Vyjádření č. 611/2019

stavební povolení

REGENERACE SÍDLIŠTĚ POD VINOHRADY – 6. ETAPA

Slovácké vodárny a kanalizace, a.s.

Situace

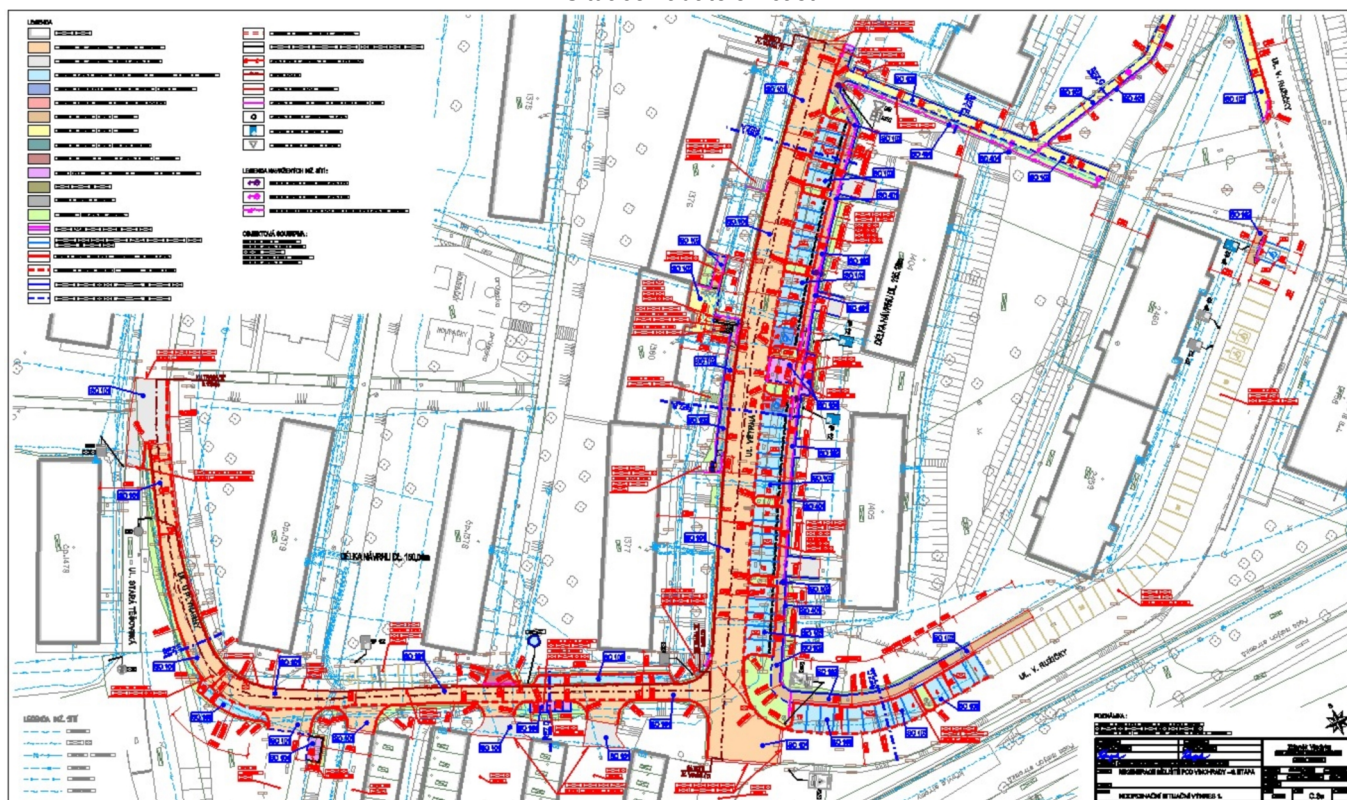
Při stavbě dojde ke střetu s vodohospodářským zařízením ve správě společnosti Slovácké vodárny a kanalizace, a. s. (dále jen vodohospodářské zařízení) viz. příložená dokumentace. Upozorňujeme, že podkladová katastrální mapa v příloženém snímku má pouze informativní charakter.

Betonové schodiště "B" a rampa pro zásobování varny jídel před BD 1380 musí být provedeny jako snadno rozebíratelné v ochranném pásmu vodovodního řadu pro přístup v případě opravy havárie a údržby.

- Rampa pro zásobování varny jídel je navržena jako chodník vymezený betonovou palisádou, která musí být v pásmu vodovodu provedena jako snadno rozebíratelná. V případě provádění realizační PD, požadujeme předložit i detail této části palisády, která musí být navržena jako snadno rozebíratelná konstrukce.

V průběhu výstavby bude po vytyčení trasy obruby přizván pracovník provozu vodovodů naší a. s. k odsouhlasení přesné trasy kladení obruby a to z důvodu kladení této obruby v blízkosti zákopových souprav, armatur a hydrantů. Umístění poklopů uzávěrů požadujeme na stavbě dohodnout tak, aby byly umístěny mimo trasu obruby a o tomto musí být sepsán zápis ve stavebním deníku.

U stožárů VO, které jsou navrženy v ochranném pásmu vodovodního a kanalizačního zařízení, souhlasíme s umístěním ve výjimečné vzdálenosti 1,0 m od líce základu po líc vodovodního a kanalizačního zařízení. Tyto stožáry musí být založeny minimálně ve stejné niveletě dna potrubí.

Souběh kabelového vedení VO s vodovodním a kanalizačním zařízením požadujeme dodržet ve vzdálenosti minimálně 1,0 m od líce vodovodního a kanalizačního zařízení.

Křížení inženýrských sítí požadujeme provádět v minimální vzdálenosti 1,0 m od poklopů, armatur, šachet a lomů vodovodního a kanalizačního zařízení. Křížení kabelu s inženýrskými sítěmi požadujeme navrhnout kolmo, nebo maximálně pod úhlem 45° a musí být provedeno dle zásad ČSN 736005.
